**Изменение № 1 ГОСТ 1452—2011 Пружины цилиндрические винтовые тележек и ударно-тяговых приборов подвижного состава железных дорог. Технические условия**

**Принято Межгосударственным советом по стандартизации, метрологии и сертификации (протокол № 47—2015 от 18.06.2015)**

Рисунок Б.1 — Чертеж пружины

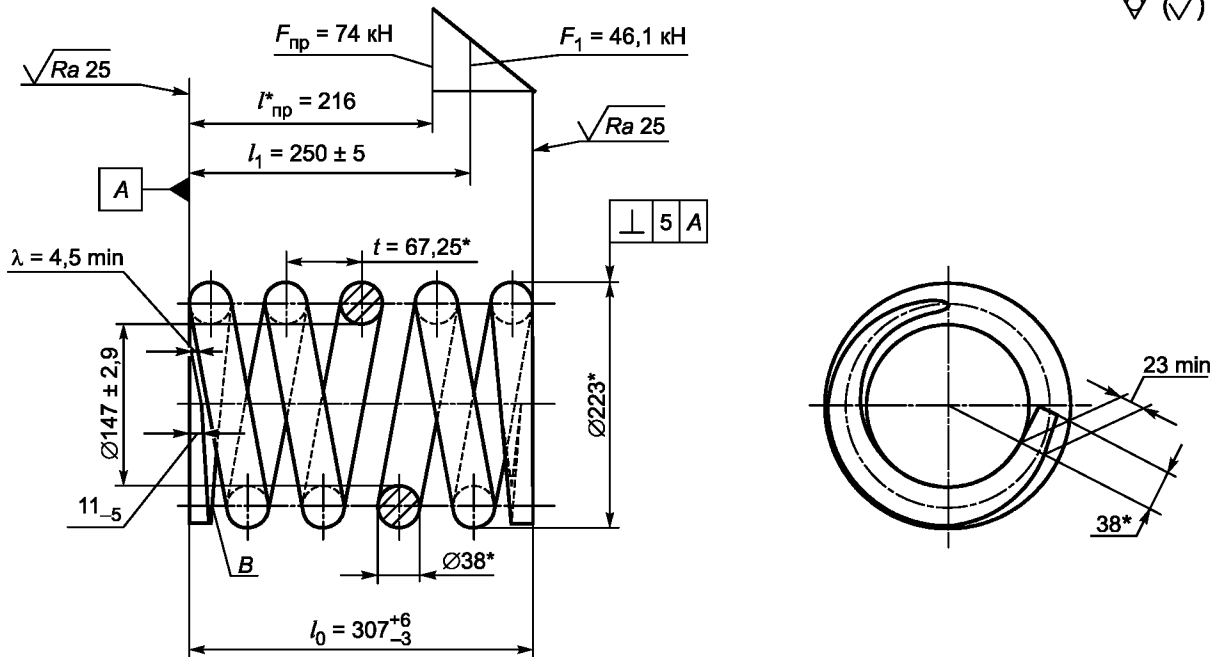
Приложения Б, В изложить в новой редакции:

**«Приложение Б  
(справочное)»**

**Пример оформления чертежа цилиндрической пружины сжатия с правым направлением навивки, с поджатыми по  $\frac{3}{4}$  витка с каждого конца и шлифованными на  $\frac{3}{4}$  окружности опорными поверхностями**

1 Изготавливать из круга  $\frac{h12 - 38 \text{ ГОСТ } 14955-77}{60C2A - 3Б - Д \text{ ГОСТ } 14959-79}$ .

2 \*Размеры и параметры для справок.

3 Длина развернутой пружины  $L^* = 3150$  мм.

4 Число рабочих витков  $n = 4$ .

5 Полное число витков  $n_1 = 5,5 \pm 0,13$ .

6 После термообработки пружину упрочнить наклепом дробью кругом.

7 Допускается уклон плоскости *B* оттянутых концов пружины относительно опорных поверхностей не более 1:10.

8 Испытать на отсутствие остаточной деформации пробной нагрузкой  $F_{пр}$ .

9 Покрытие — грунтовка ГФ-0119 по ГОСТ 23343 и эмаль ПФ115 серая по ГОСТ 6465.

10 Маркировать на бирке, закрепленной на среднем витке:

- товарный знак предприятия-изготовителя;
- месяц и год изготовления;
- знак обращения продукции на рынке;
- марку стали;
- высоту пружины  $l_1$ , мм;
- значение силы  $F_1$ , кН.

Высота знаков маркировки — от 4 до 5 мм.

11 Остальные требования для пружин категории Б — по ГОСТ 1452.
